Staatstoezicht op de Mijnen
Ministerie van Economische Zaken en Klimaat

Datum 24 september 2026
Betreft Briefadvies SodM naar aanleiding van de NCG Diepteanalyse 2026

Figuur 1: 'huidige prognose' en bandbreedte DA26 ligt onder bandbreedte DA25 [5]

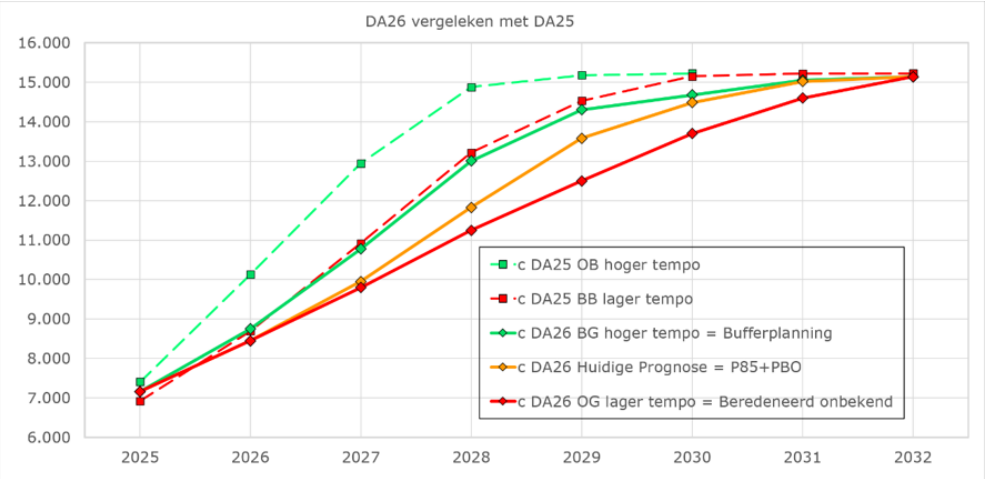
De DA26 laat zien dat de versterkingsopgave voor alle scenario's in 2032 kan worden afgerond. Vrijwel de volledige bandbreedte van de DA26 ligt echter onder de bandbreedte van de eerdere DA25. Dit is een zich herhalend patroon: zo lag vrijwel de volledige de bandbreedte van de DA25 onder die van de diepteanalyse van juni 2024 (DA24) , en schoof het MJVP de afgelopen jaren ook steeds verder naar achteren in de tijd.

Voor mijlpaal 11 'Bouw gereed' geeft de DA26 voor alle scenario's aan dat het versterken in 2032 kan worden afgerond. Daarbij is het tempo in de komende jaren veel lager dan voorheen werd aangegeven en verwacht door NCG. Er zijn ook geen scenario's meer waarbij de versterkingsopgave eerder dan in 2032 wordt afgerond. In de door NCG aangehouden 'huidige prognose' is in 2028 – een eerder door het kabinet gestelde doelstelling - nog maar 78% van de te versterken gebouwen gereed, en op basis van de nu aangehouden ondergrens is dat maar 64%. In de DA25 en DA24 lag dat nog op minimaal ongeveer 86% respectievelijk ongeveer 94%.

Reactie SodM
Mede omdat NCG conservatieve keuzes heeft gemaakt ligt vrijwel de gehele bandbreedte van de DA26 onder de bandbreedte van de DA25. Wat opvalt is dat de P50-verwachting redelijk overeenkomt met de bufferplanning van het eerste scenario. De planning van het MJVP van juli 2026 laat een veel lager tempo zien dan het MJVP van februari 2026, maar ligt aardig in de buurt van de bufferplanning. Dat laatste is ook te verklaren omdat de

projectplanningen, die zijn bepaald met nieuwe uniforme manier van projectplanning en risicomanagement, in het MJVP zijn overgenomen. Dit alles geeft SodM het vertrouwen dat een 'huidige prognose', en in ieder geval de doelstellingen voor NCG, aan de P50-verwachting gekoppeld kunnen worden, al dan niet gecorrigeerd voor portfolio-brede onzekerheden. Met andere woorden: de doelstellingen kunnen hoger en daarmee ambitieuzer zijn dan de 'huidige prognose' van NCG, waarmee ze richting de P50-verwachting gesteld kunnen worden.

Figuur 1 bijlage: Alle scenario's, de 'huidige prognose' en de bandbreedte van de DA26. Aanvullend ook de P50-verwachting en ter indicatie maar zonder aantallen ook het MJVP van juli 2026

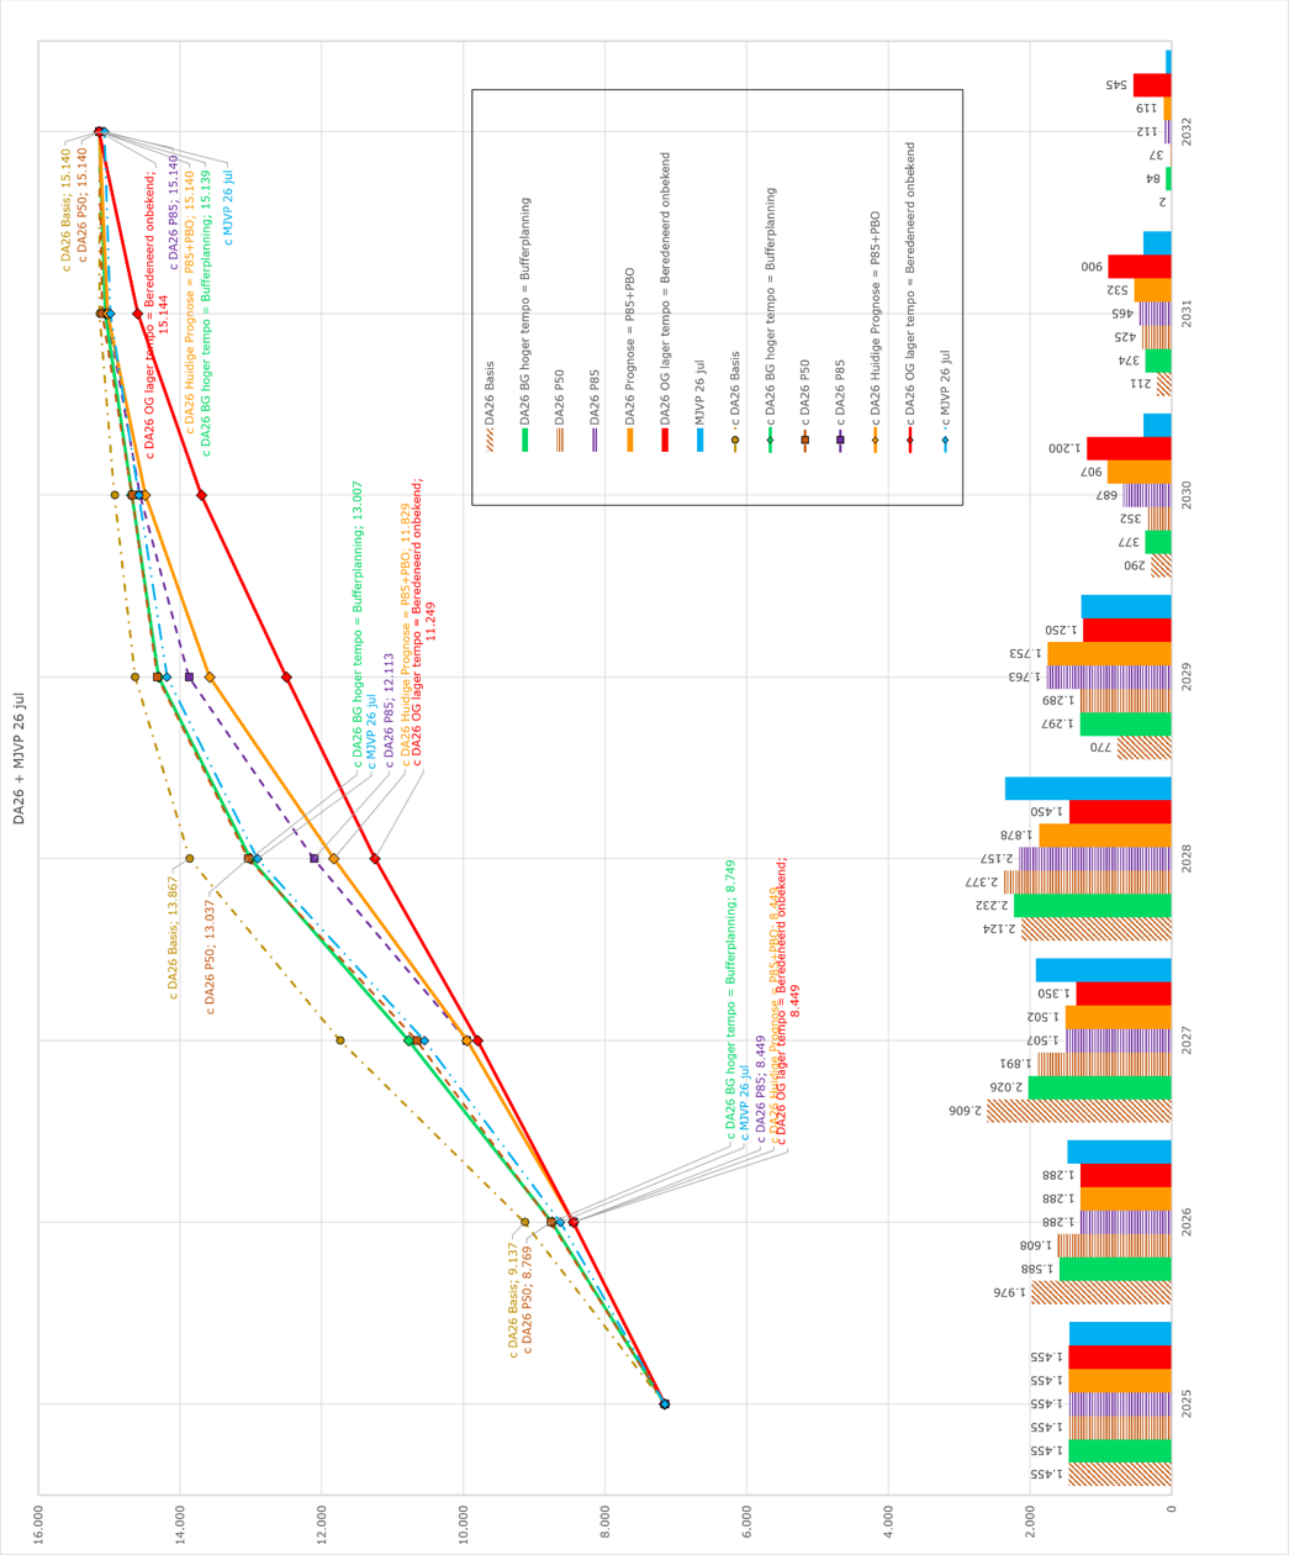
- In de eerste figuur staan alle scenario's, de 'huidige prognose' en de bandbreedte van de DA26. Aanvullend ook de P50-verwachting en ter indicatie maar zonder aantallen ook het MJVP van juli 2026.[6]
- De tweede figuur bevat de 'huidige prognose' en de bandbreedte van de DA26, de bandbreedtes van de DA25 en de DA24,[7]. Aanvullend ter indicatie maar zonder aantallen ook het MJVP van juli 2026, het MJVP van februari 2025 en het MJVP van januari 2024.
